ORD. N° : 300
ANT. : PROYECTO DE PAVIMENTACIÓN PARTICIPATIVA EN CALLE INACALIRI ENTRE CONCHI VIEJO SUR Y CURUTU, CALAMA.
MAT. : ENVÍA OBSERVACIONES A PROYECTO DE PAVIMENTACIÓN PARTICIPATIVA EN CALLE INACALIRI ENTRE CONCHI VIEJO SUR Y CURUTU, CALAMA.
ADJ. : No hay

Calle Inacaliri (Conchi Viejo Sur - Curutu) (21)

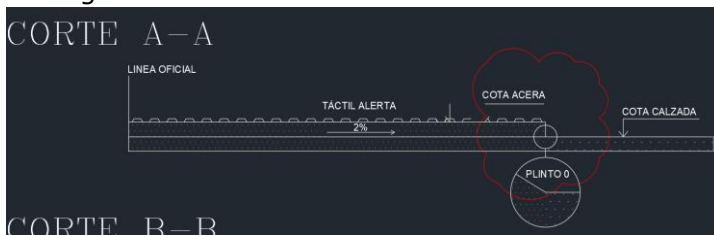
- Para cumplir con la accesibilidad universal, en vereda norte también proyectar dispositivo de rodado en vereda angosta, estos deben estar enfrentados.

R. SERVIU: Se mantiene observación, los dispositivos no se encuentran enfrentados, se recomienda retranquear hacia oriente y proyectar dispositivo para vereda angosta.

R. Consultor: Se corrige, en diseño de Inacalari se proyecta dispositivo de rodado correspondiente, en Collahuasi se proyecta por separado el correspondiente dispositivo.
